DETERMINAZIONE DEL DIRIGENTE SERVIZIO VIA/VINCA 27 dicembre 2024, n. 877

[ID VIP 13193] - Parco eolico costituito da 15 aerogeneratori di potenza nominale pari a circa 5,6 MW (turbine da 7,2 MW depotenziate), per una potenza complessiva di 84,7 MW, ricadente nei Comuni di Ascoli Satriano (FG) e Cerignola (FG), in località "LAGNANO DEL CAPO", incluse le opportune opere di connessione alla RTN.

Istanza per il rilascio del Provvedimento di VIA statale ex art. 23 del D.lgs. n. 152/2006 e ss.mm.ii.

SCHEMA ISTRUTTORIA VALUTAZIONE DI IMPATTO AMBIENTALE

Figura 04: Area su ortofoto del parco eolico con aerogeneratori con indicazione del buffer di 3 Km e vincoli delle componenti

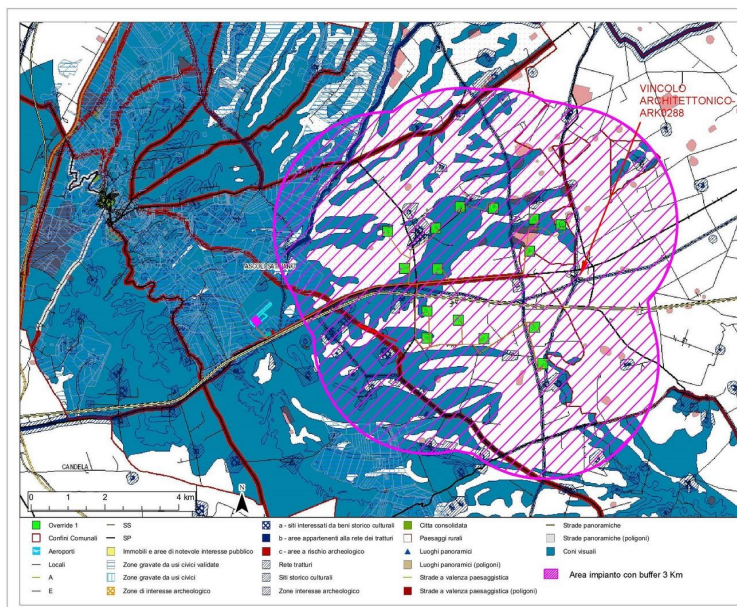
Per quanto riguarda il criterio **lett. c-quater**) l'area dell'impianto eolico **non ricade** nel perimetro dei beni sottoposti a tutela ai sensi del D.Lgs 42/2004 e **ricade** nella fascia di rispetto di 3 km (perché trattasi di impianto eolico) dei beni sottoposti a tutela ai sensi della seconda parte o dell'art.136 del medesimo decreto. In particolare, ricade nei vincoli (Fig.04):

- ✓ COMPLESSO MONUMENTALE "TORRE ALEMANNIA"– Cod ARK0288 - Cerignola - VINCOLO ARCHITETTONICO diretto– Decreto del 15-03-1983 Istituito ai sensi della L. 1089 - vicino agli aerogeneratori WTG01-02;

L'area risulta NON IDONEA.

Si segnala che nell'area di buffer vi è la presenza di numerosi vincoli appartenenti alle componenti Culturali ed insediative anche se non rientrano tra i dei beni sottoposti a tutela ai sensi della seconda parte o dell'art.136. (Fig.04)

Figura 05: Area interessata dall'impianto con cavidotto e SSE su cartografia PPTR con tutti i vincoli

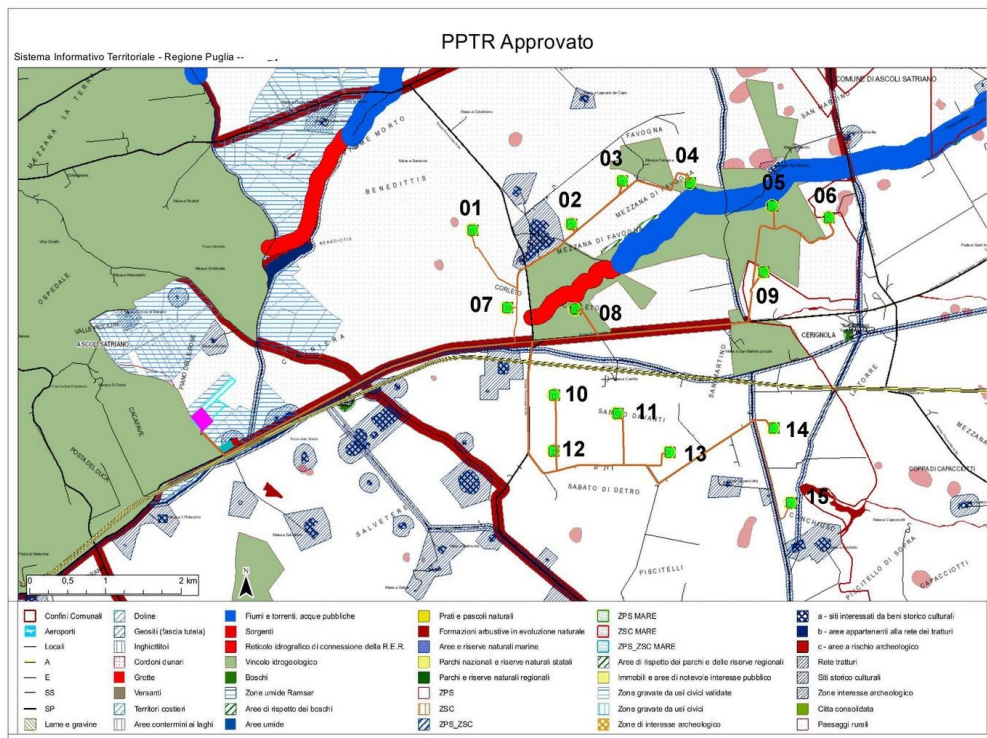
Dall'analisi della cartografia del PPTR l'area degli aerogeneratori ricade nei vincoli (Fig.05):

- **Componenti Geomorfologiche:**
 - ✓ UCP – Lame -aerogeneratore WTG05;
 - ✓ UCP – Versanti;
- **Componenti idrogeologiche:**
 - ✓ UCP – Vincolo Idrogeologico: Aerogeneratori WTG05-08;
- **Componenti dei valori percettivi:**
 - ✓ UCP: Coni Visuali: Area a media visibilità Ascoli Satriano

Il cavidotto in MT invece intersecherà i seguenti vincoli:

La sottostazione di trasformazione SSE e l'ampliamento della RTN ricadono in Zone Gravate da usi civici.

Figura 06: Cartografia delle aree non idonee con indicazione dell'area dell'impianto con aerogeneratori

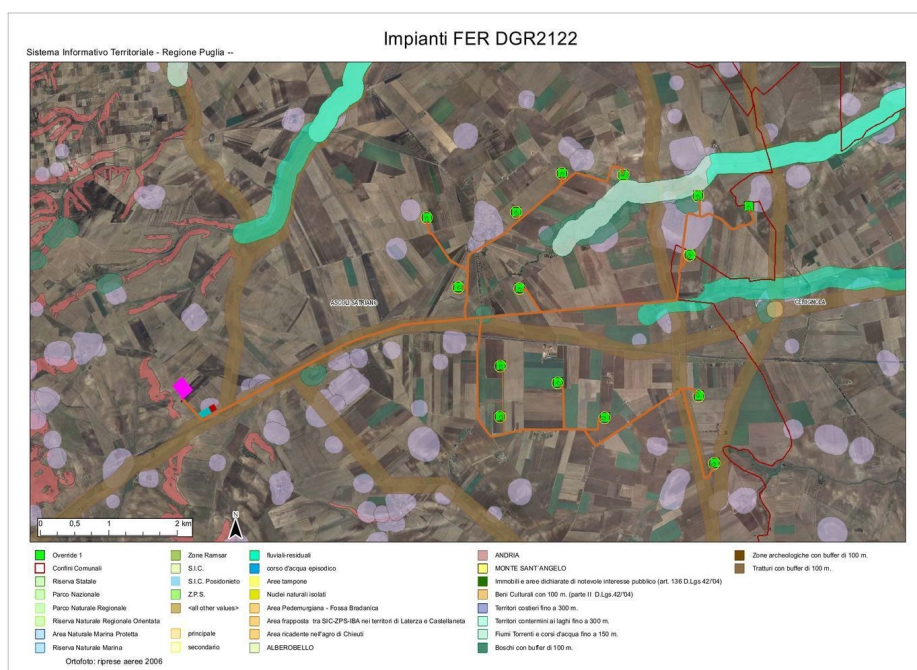
Dall'esame della cartografia si evince che l'area di progetto **NON RICADE** in **AREE NON IDONEE** ai sensi del D.M. n°24 del 2010.

L'aerogeneratore WTG05 è in parte in area con vincolo Boschi con Buffer di 100 m.

Figura 08: Area dell'impianto fotovoltaico con indicazione degli altri impianti FER

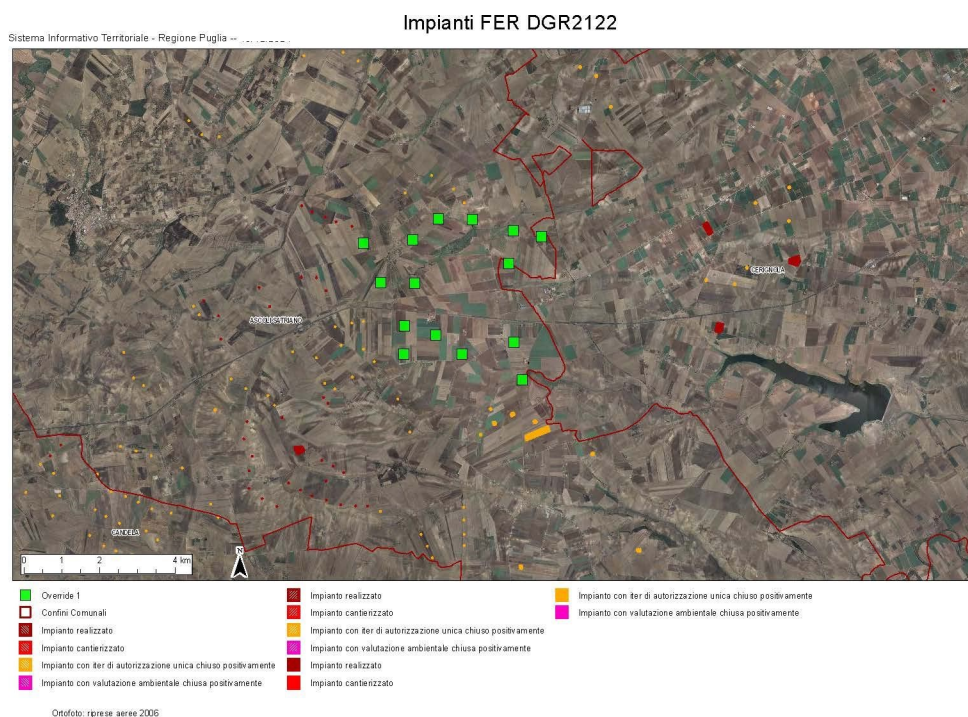
Analizzando l'area dell'impianto in relazione ad **ALTRI IMPIANTI ALIMENTATI DA FONTI RINNOVABILI** risulta che nelle immediate vicinanze dell'area di impianto sono presenti diversi impianti eolici con iter di autorizzazione ambientale chiuso positivamente e non realizzati, altri autorizzati e realizzati e diversi impianti fotovoltaici autorizzati e realizzati. (Fig.08)

A distanza di 500 m dall'aerogeneratore WTG01 è presente un altro impianto eolico E/25/05 costituito da 31 aerogeneratori.

Figura09: Mappa degli aerogeneratori e dei corpi recettori e delle aree soggette ad ombreggiamento

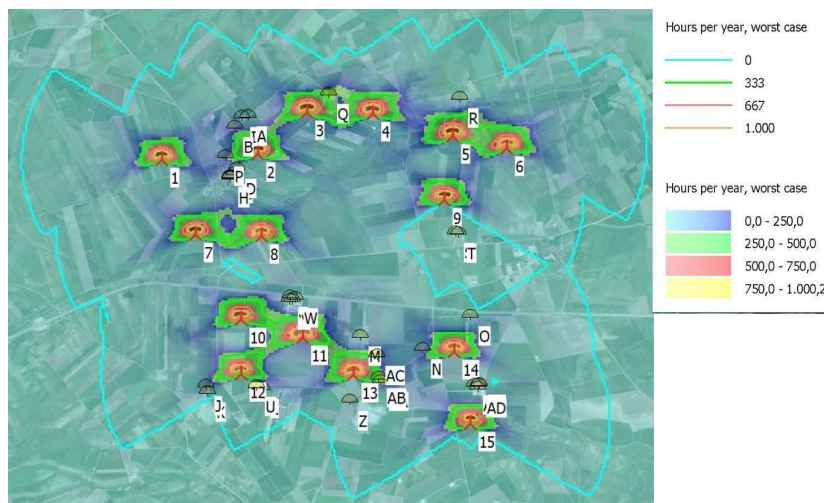
Al progetto è allegata la relazione "11DS_StudioOmbra" che dovrebbe essere completamente revisionata perché contenente molti refusi di altri impianti. Al par.3 individuazione dei recettori si parla di un impianto di 9 aerogeneratori in loc. "La Fica", la fig. 3 e la tab. 2, con le coordinate dei recettori, e la tab 3, con le distanze delle turbine dai recettori, si riferiscono ad un impianto eolico con 15 aerogeneratori non corrispondenti a quelli in progetto.

Nella relazione in riferimento al disturbo generato dal fenomeno di Shadow – Flickering e alle ore di ombreggiamento all'anno massime si parla di **"100 ore all'anno di ombra dei punti di installazione, intendendo questo come limite da non superarsi."**

La mappa delle aree soggette ad ombreggiamento allegata a tale relazione riporta invece il progetto in esame. Volendo analizzare tale allegato si evince che vi sono dei corpi recettori che risentiranno dell'effetto dello Shadow – Flickering, rientrando nel range 250-500 ore/anno: in particolare i recettori indicati con le lettere Q, AC, AB. Altri recettori presenti si trovano poco sotto la fascia precedentemente descritta e rientrano nel range 0-250 ore /anno tra cui il recettore P,B, N. (Fig.09)

Figura10: Mappa di Intervisibilità Teorica dell'impianto proposto

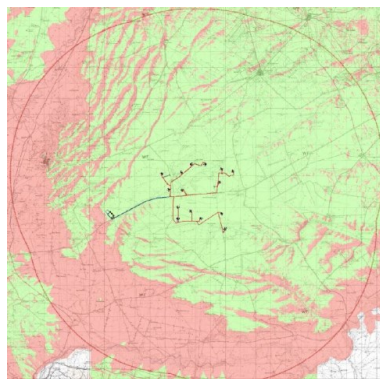
Dalla relazione "034_CET-AMB-REL-034_01-SIA-Relazione sintetica" si evince che l'impianto è visibile in tutte le condizioni di altezza, questo è dovuto sia alla condizione pianeggiante dell'area di riferimento che dall'assenza di qualsiasi ostacolo naturale ed artificiale nel modello di calcolo

Figura 11: Aerogeneratori e recettori sensibili

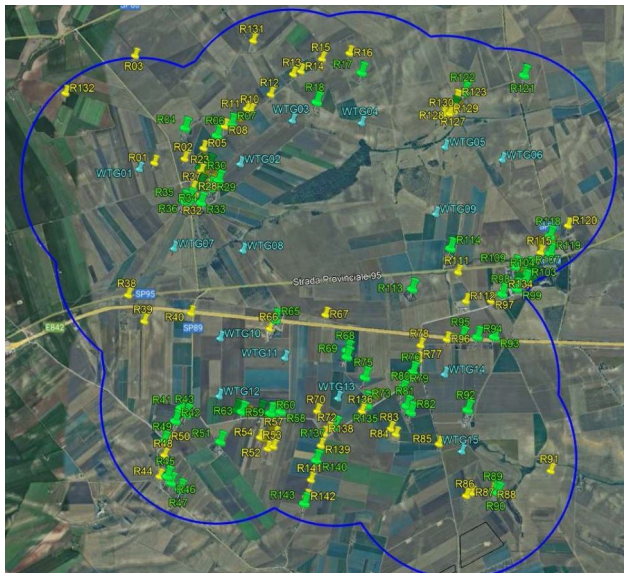
Nella relazione "12DS_GittataMassima" si evince che la gittata massima per il distacco dell'intera pala è di **198,425 m** mentre la gittata per la rottura di un frammento della pala di 5 m, valutato nelle condizioni più gravose è $G = 660,00$ m. Dalla relazione si evince che sono presenti circa 140 ricettori nel buffer di 1.5 km di cui solo 69 ricettori sono abitazioni di tipo popolare con annessi fabbricati per funzioni produttive. Molte di queste presentano distanze inferiori ai 660 m dagli aerogeneratori quali R07 distante 580 m da WTG02, R18 distante 360 m da WTG03, R95 distante 450 m da WTG09, WTG13 distante solo 320 m da R73 e R135 e WTG12 che dista meno di 400 m dai ricettori abitativi R63, R59. (Fig.11)

Non risulta però rispettata la distanza cautelativa in caso di rottura accidentale degli elementi rotanti.

Nella relazione si dichiara che analizzando la frequenza di direzione dei venti "il rischio di caduta lungo le strade sopracitate è proporzionale alla frequenza che nel caso specifico interessa solo brevi tratti rendendo la probabilità molto bassa". Non è esplicitato alcun metodo di verifica.

Figura 15: Cartografia delle aree protette ZPS e SIC con indicazione dell'area dell'impianto con gli aerogeneratori

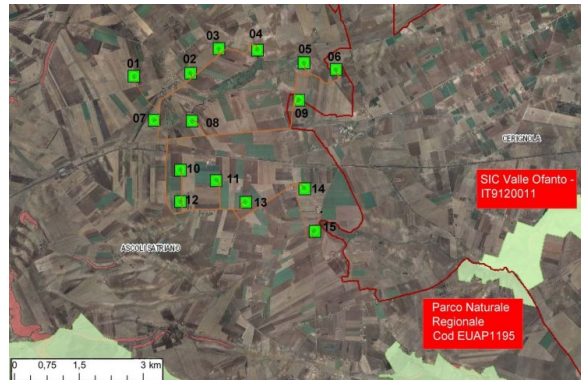
Gli aerogeneratori di progetto non ricadono direttamente in siti della Rete Natura 2000 o Aree protette a livello nazionale e/o regionale o Important Bird Areas (IBA). I siti più prossimi al parco di progetto sono i seguenti (Fig.15):

- **SIC Valle Ofanto - Lago di Capaciotti IT9120011** distante 3.9 km dall’aerogeneratore WTG15;

- Parco Naturale Regionale Fiume Ofanto Cod EUAP1195 dista 3.1 m dall’aerogeneratore WTG15;
